Referencia: PROGRAMA DE FORTALECIMIENTO DE LA GESTIÓN PROVINCIAL I - CONTRATO DE PRÉSTAMO
BID N° 3835/OC-AR - LPN PFGP-320-LPN-O - CIRCULAR ACLARATORIA N° 3

CIRCULAR ACLARATORIA N° 3

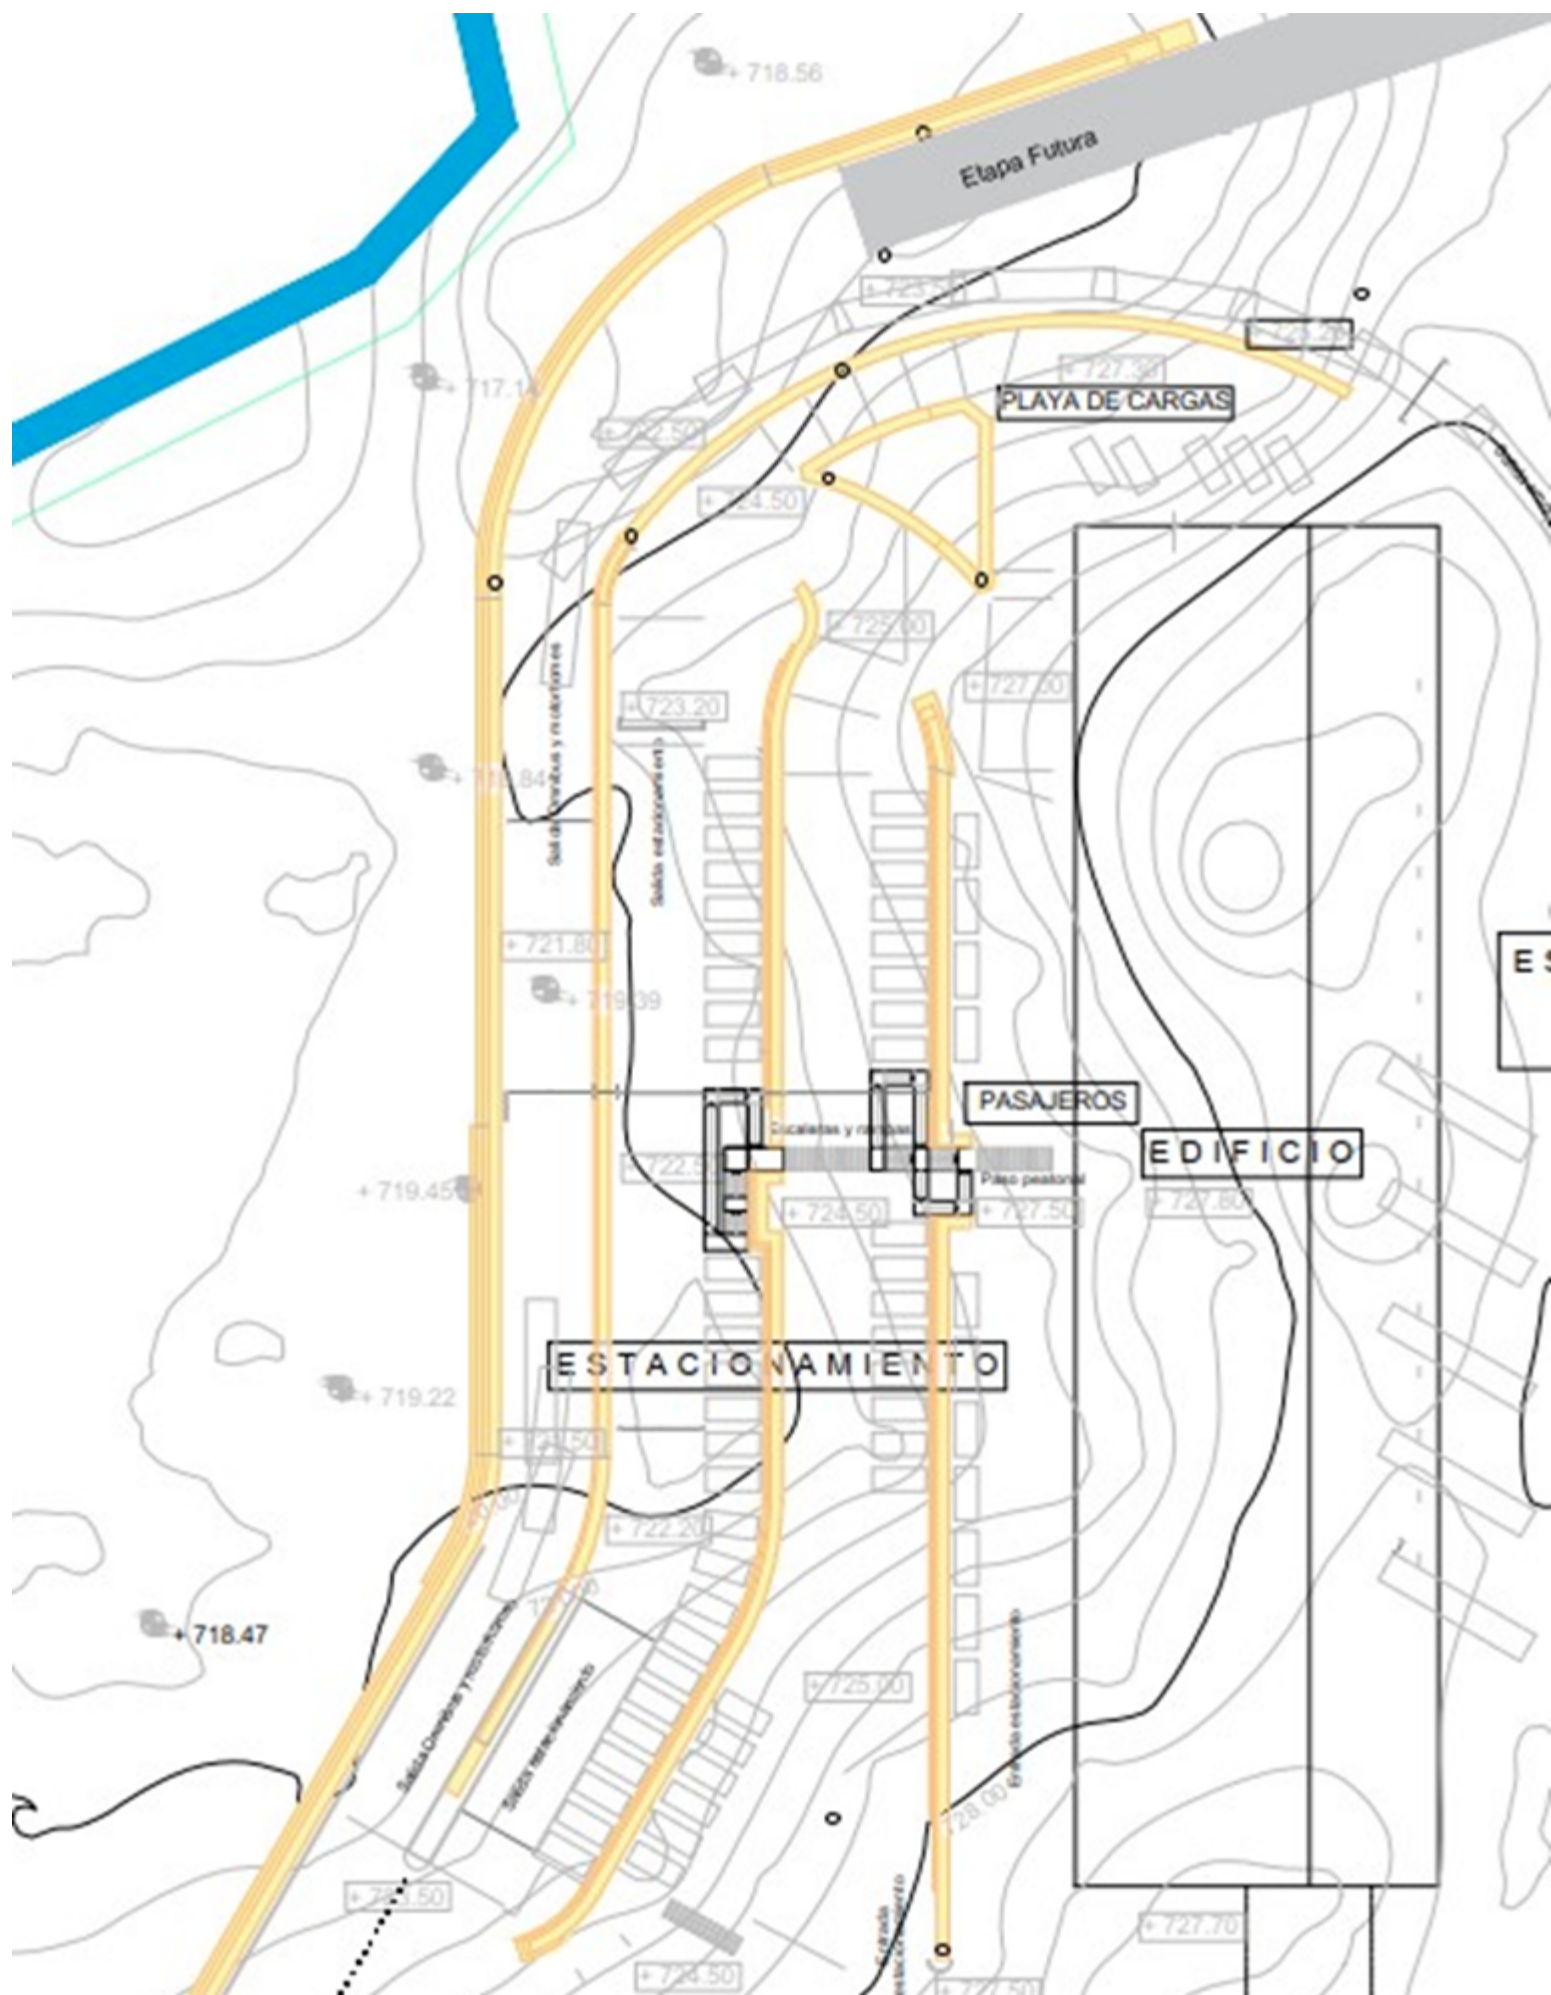
CONSULTA N° 2: *"...hay tareas exteriores al edificio, de las cuales no tenemos documentación para poder analizarlas, por ejemplo, 30.8.01 Muro de gaviones, 30.8.2 Muro de hormigón armado como baranda, etc. es por ello que solicitamos envíen los planos para poder identificarlas, computar y presupuestar dichas tareas...."*

RESPUESTA N° 2: Dentro del ítem 30.8.01 "Muro de gaviones - canastos de malla de alambre galvanizado rellenos con piedra bocha", se comprende la realización de gaviones de dimensiones 1x1x1 mts. completándolos los 2403 m³ que se encuentran contemplados en el Computo y Presupuestos. Se podrá observar en el plano de sistema vial las áreas en las cuales deben ser realizados estos muros de gaviones, dentro del presente documento a continuación se puede observar el mismo.

Con respecto a los muros de hormigón que forman parte del ítem 30.8.2 "Muro de hormigón armado como baranda", se deberán realizar por encima de cada uno de los muros de gaviones, un muro de hormigón como baranda con una altura de 1 m.
